**議案第 2 0 3 8 号**

**双葉都市計画公園の変更について（双葉町）**

**議案第 2 0 3 9 号**

**浪江都市計画公園の変更について（浪江町）**

# 5. 計画図（変更決定区域）

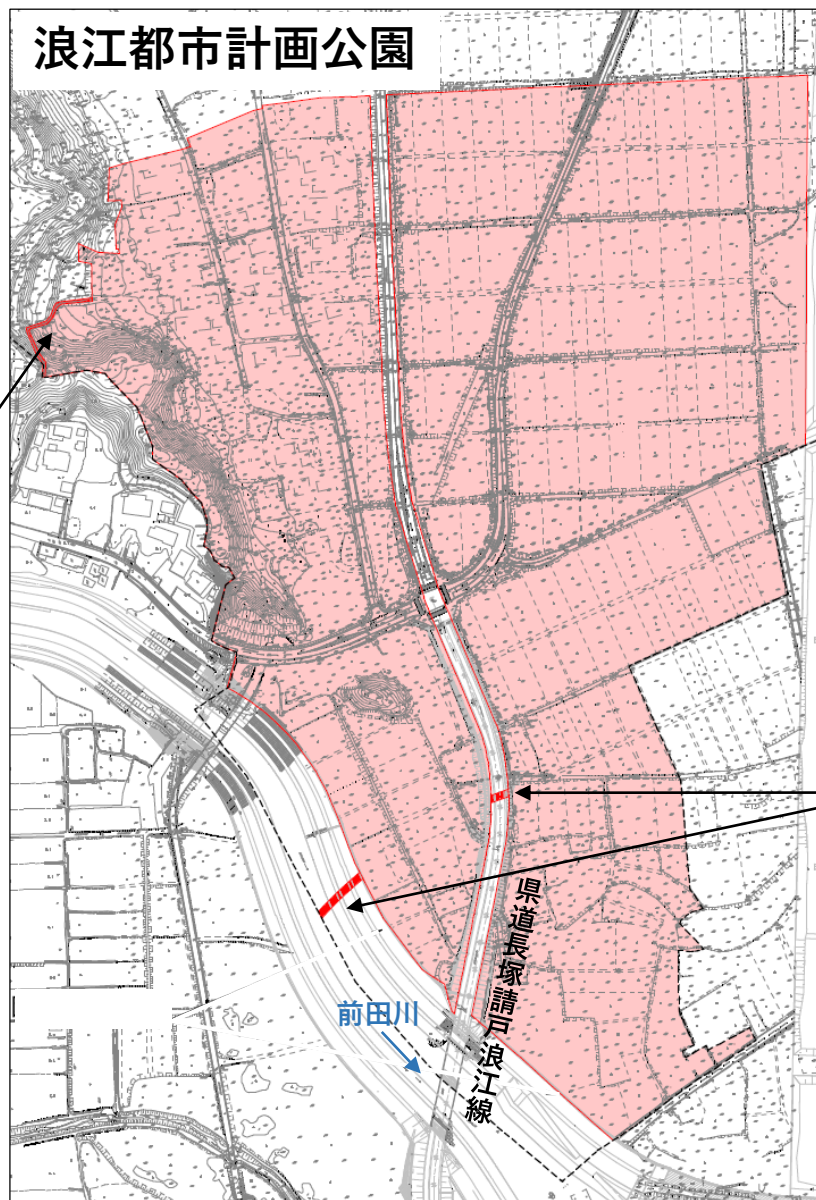
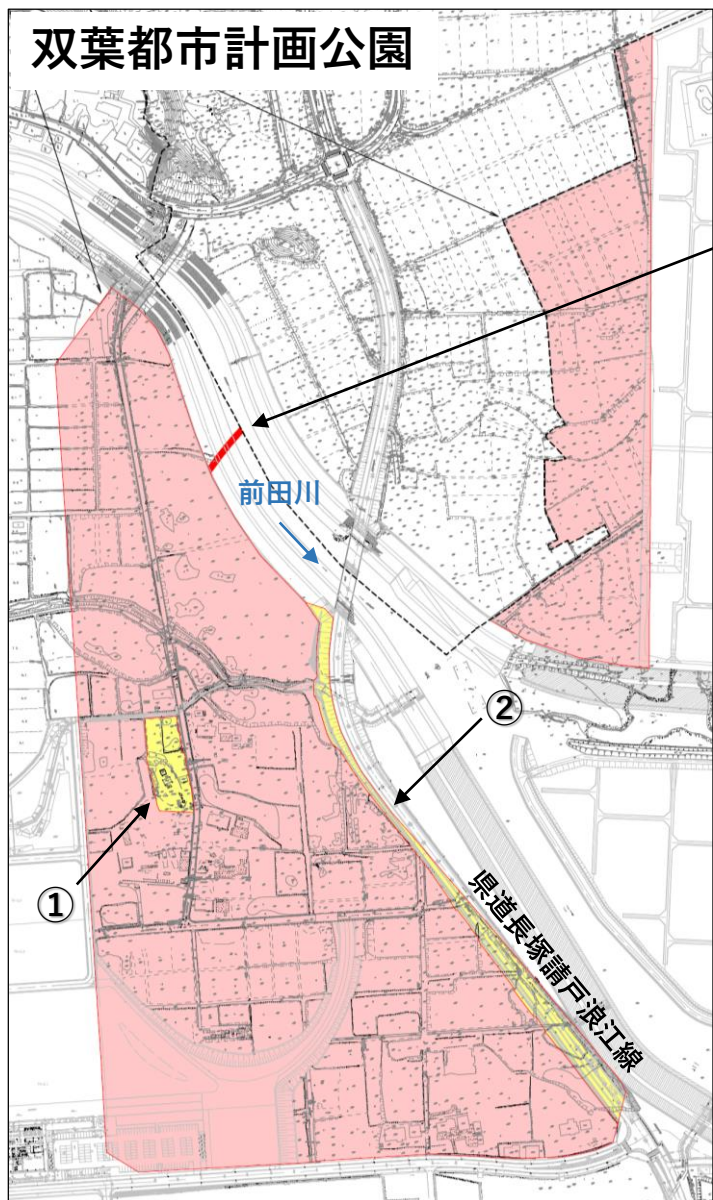
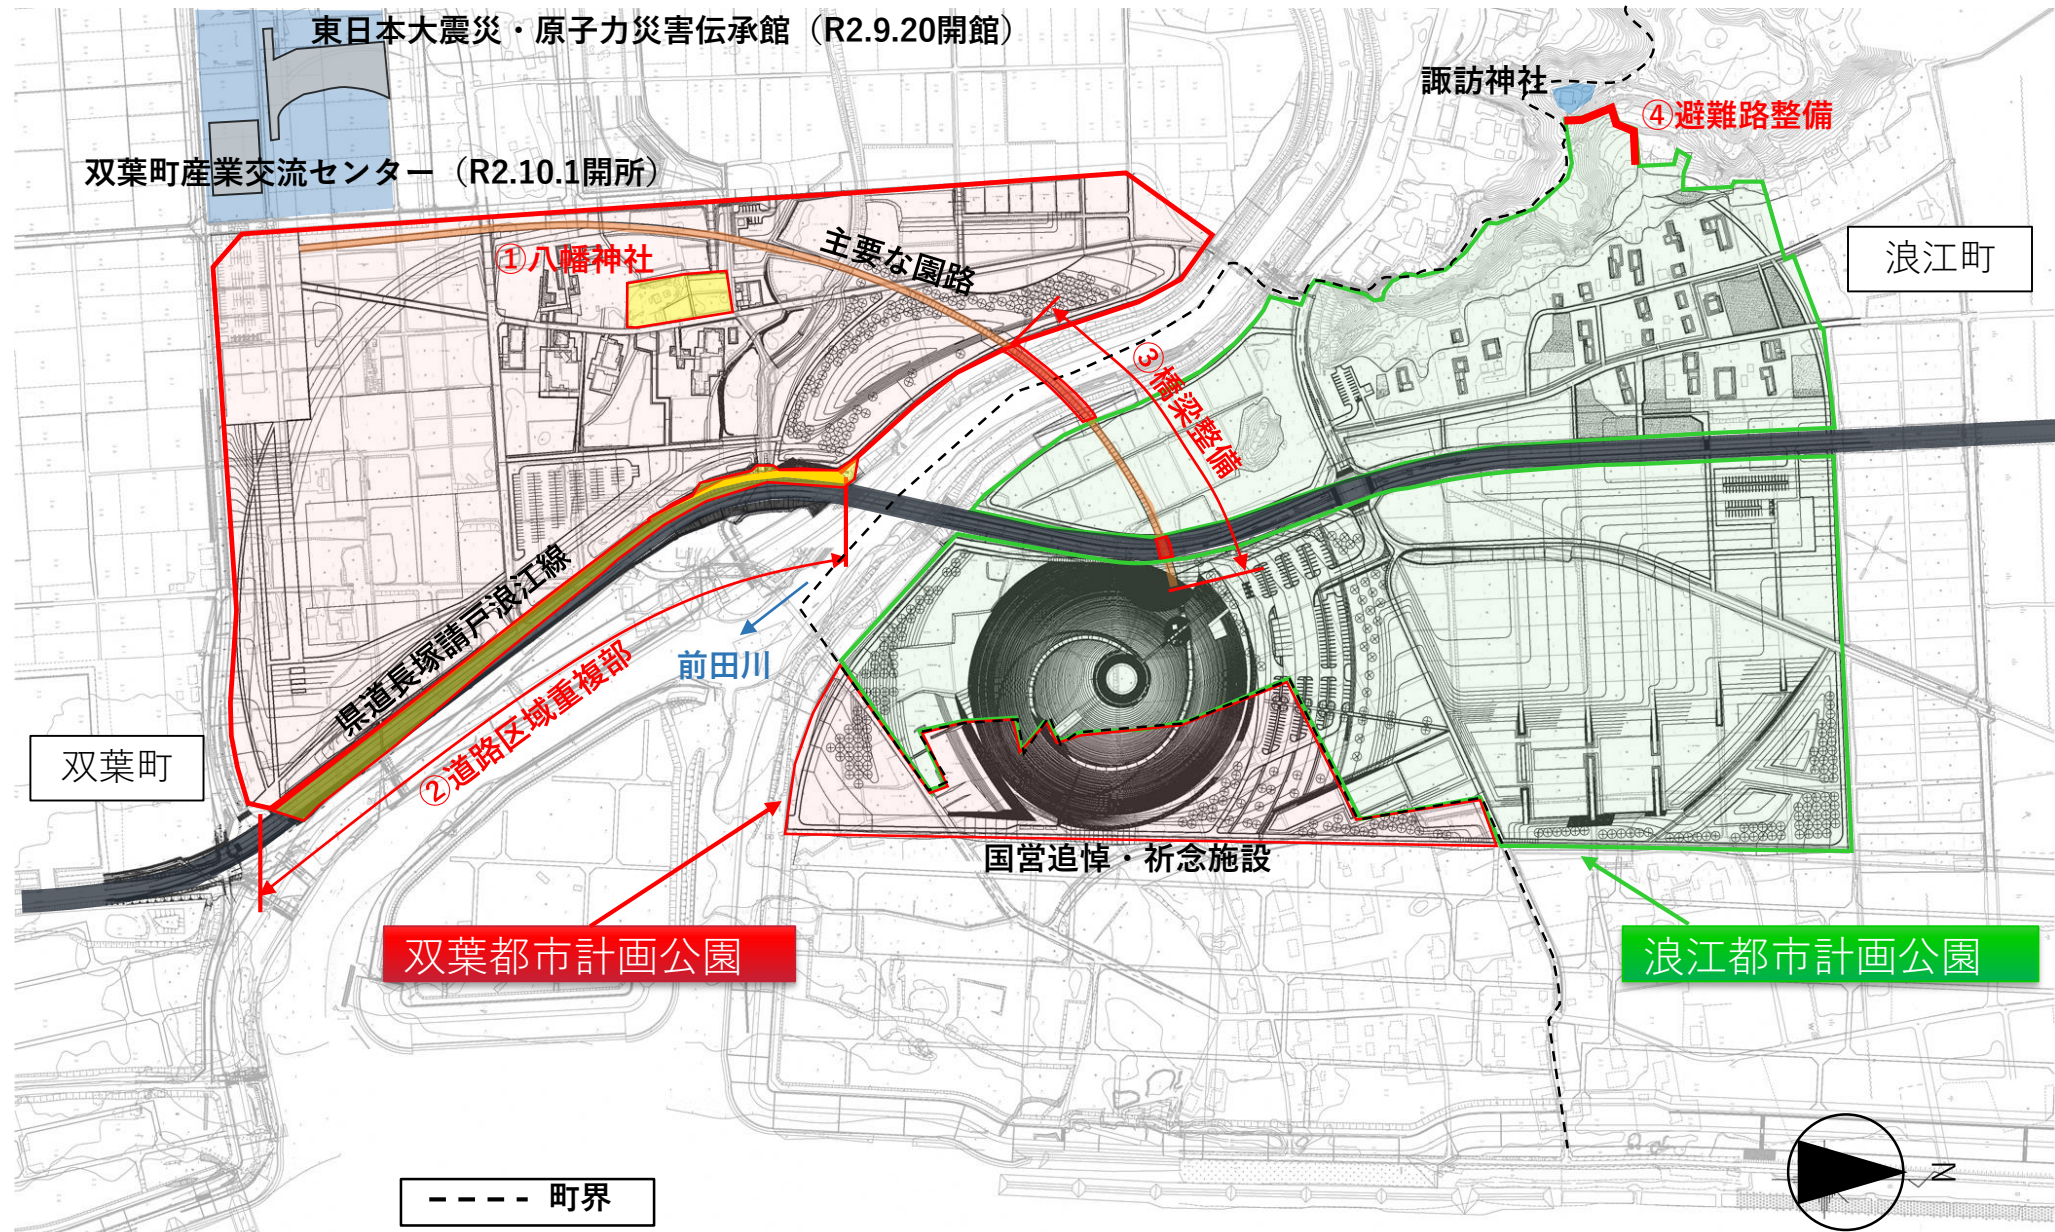
- ①八幡神社の除外
- ②道路区域の除外
- ③橋梁部の編入
- ④避難路の編入

# 7. 都市計画区域変更箇所（その2）

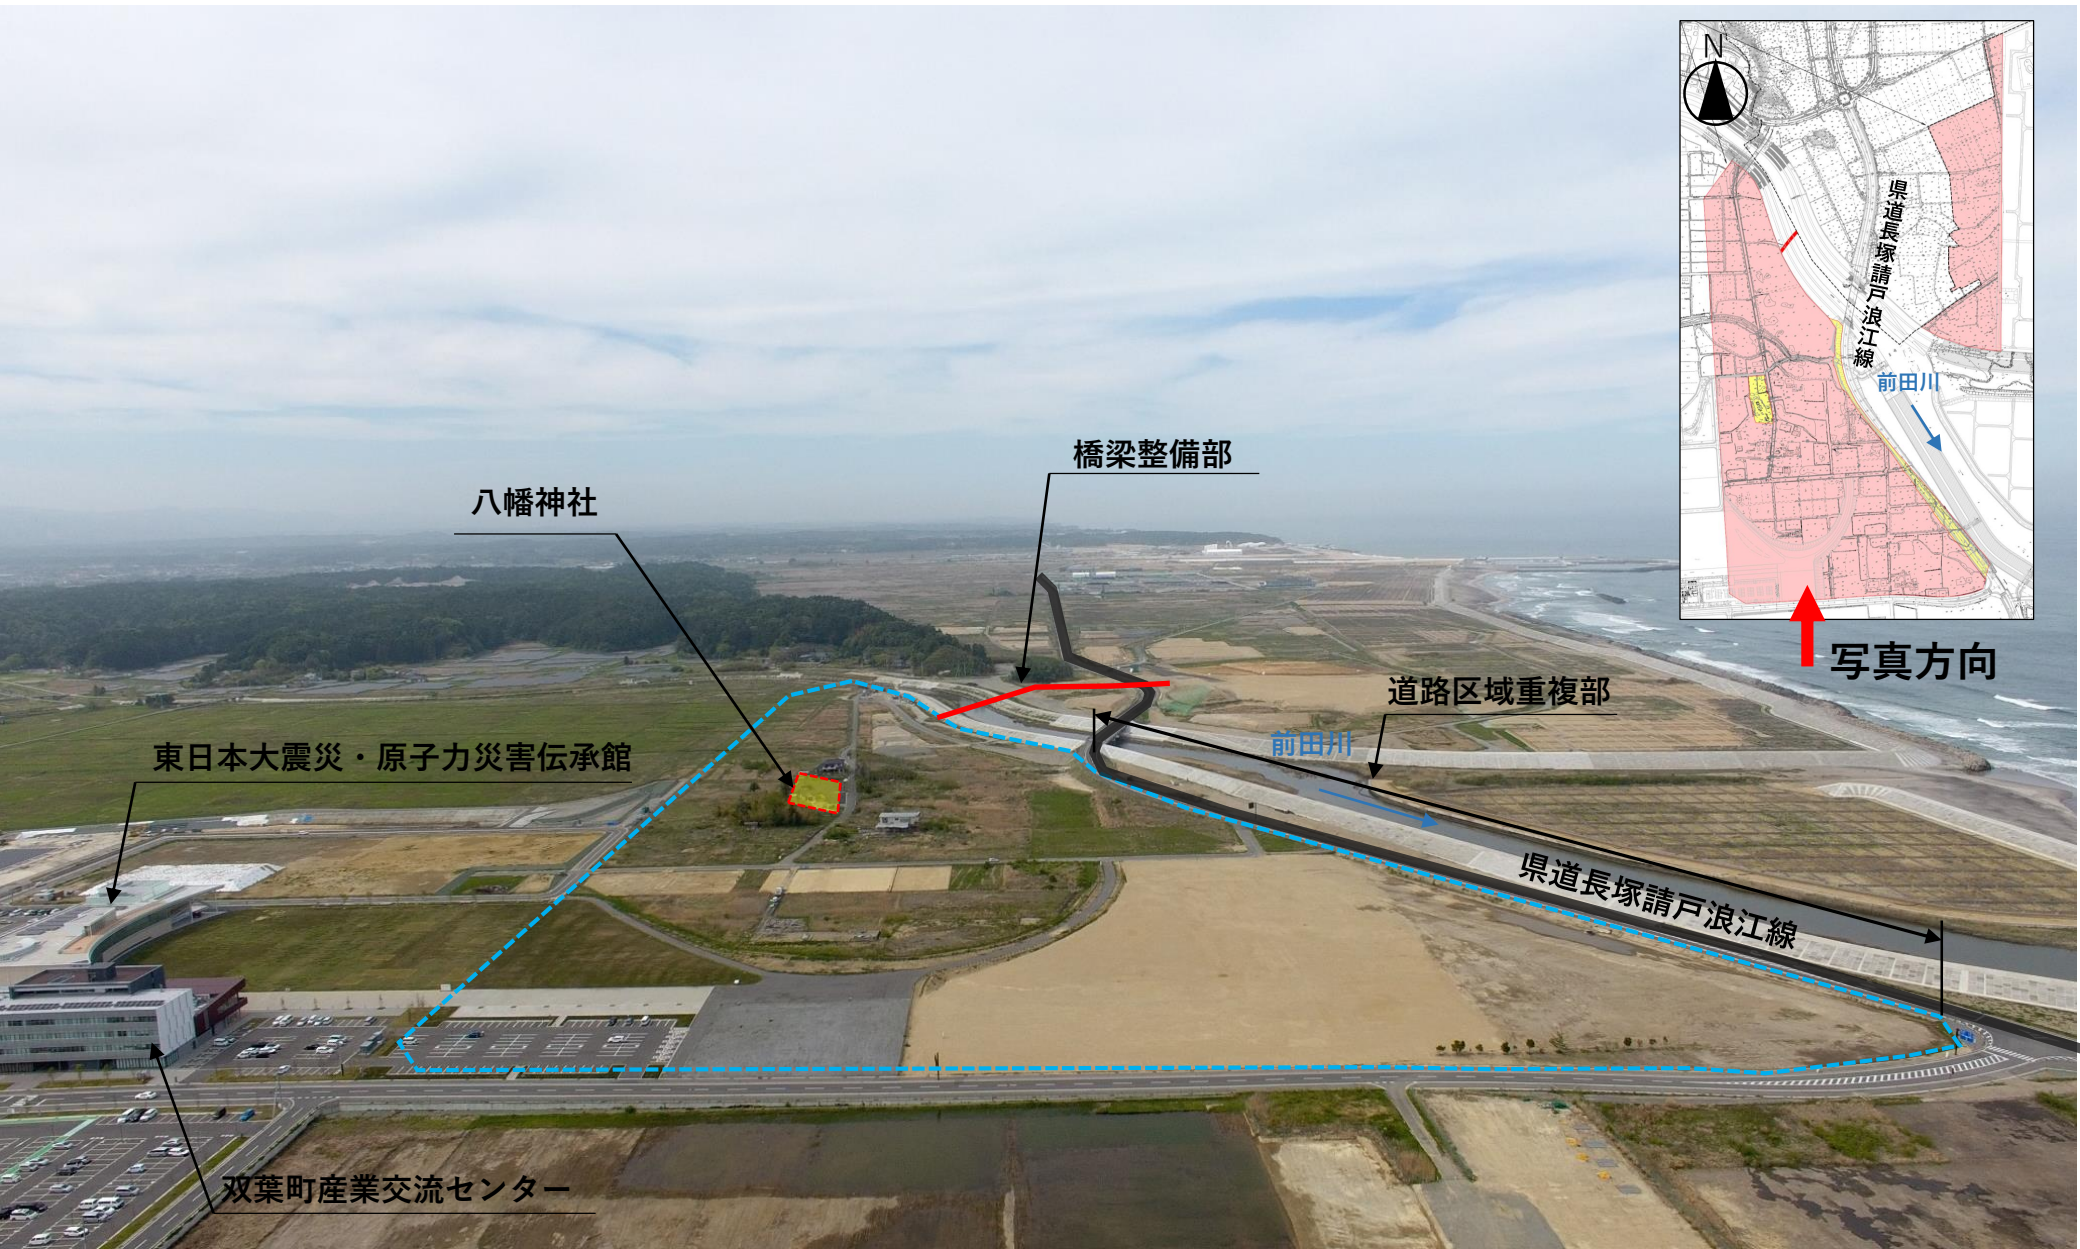
## ③ 橋梁部の編入（双葉町・浪江町）

「東日本大震災・原子力災害伝承館」と園内に設置される「国営追悼・祈念施設」が一体となって伝承機能を発揮し、双方の施設間を強力に連結するとともに、公園利用者の安全な移動を目的とした橋梁を整備するため。

## ④ 避難路の編入（浪江町）

公園利用者の安全確保を目的とした諏訪神社に向かう避難路を設置するため。
